Ravnstrup Landsbylaugs Protest mod Motorvej og Linjeføring Næstved - Rønnede.

Mosen d. 24.02.2014

**Motorvej Næstved Rønnede.**  
**Protestskrivelse og Løsningsforslag Trafikministeriet og Vejdirektoratet samt Næstved Kommunes kommunalpolitikere!**

Bilag 2. (Se signaturforklaring på kortet).

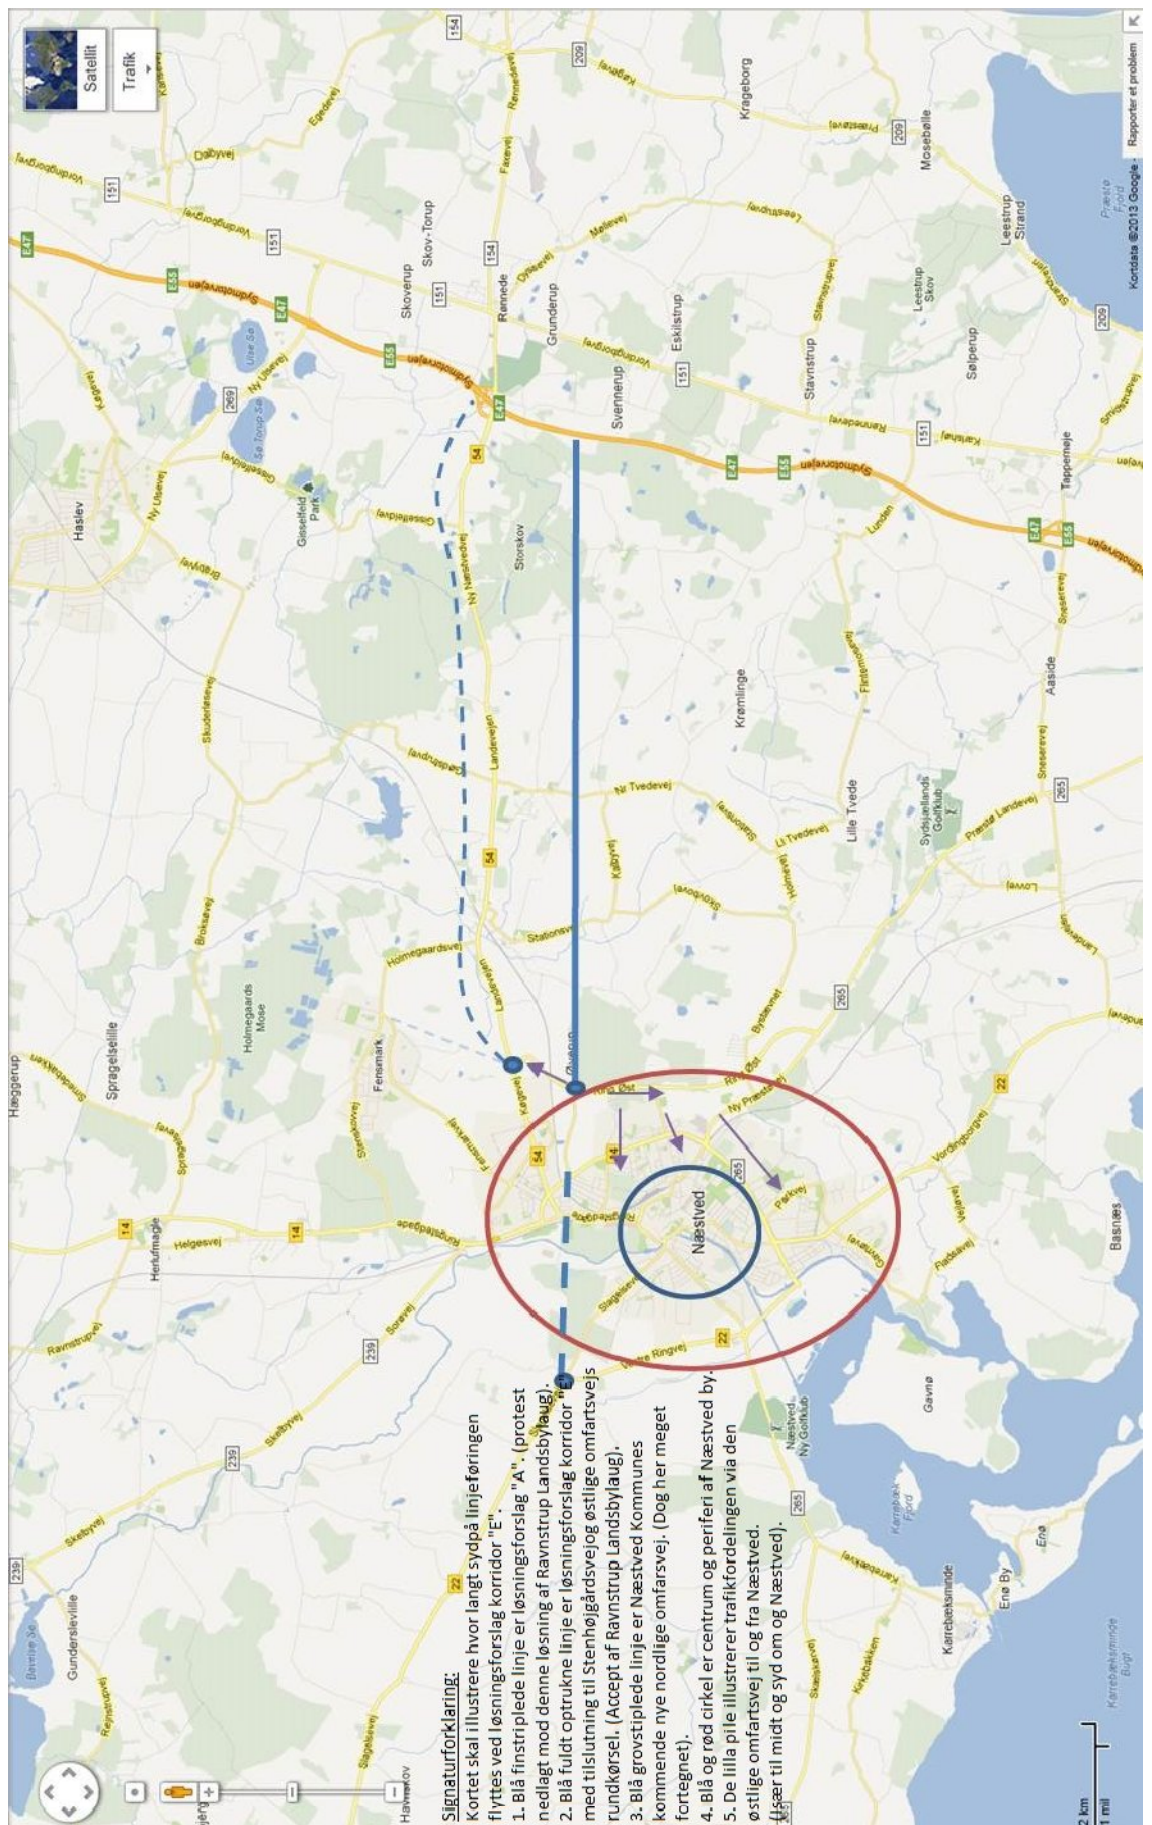
### Vi, Ravnstrup Landsbylaug foreslår linjeføring "E" iflg. Bilag 1 :

1. Den Sydlige linjeføring ændret med stykket mrk. "Ny vej" stødende til den sydlige, eksisterende rundkørsel, (Stenlængegaardsvej – Østlig Fordelingsvej).

2. Det er en "billigere og bedre løsning" på linjeføring.
3. Der er en bro mindre at bygge over jernbanen.
4. Vejen støder til den eksisterende rundkørsel (første rundkørsel syd for Ny Holsted) ( Stenlængegaardsvej – Østlig Fordelingsvej)

5. Linjeføringen er tættere på ny Femernforbindelse.
6. Linjeføringen passerer færre støjfølsomme områder (tæt bebyggelse, natura 2000 områder).
7. Linjeføringen ligger lavere i terræn.

8. Linjeføringen kommer mere centralt på Næstved.
9. Linjeføringen får ingen gener for omfartsvejen nord eller syd om Næstved.
10. En nordgående forbindelse til Fensmark i rundkørsel Ny Holsted vil være uafhængig af, om det er "B", "C" eller "E" løsning.

11. Løsning "B", og "C" kan også afsluttes i den Sydlige Rundkørslen ( Stenlængegaardsvej – Østlig Fordelingsvej) syd for Ny Holsted.
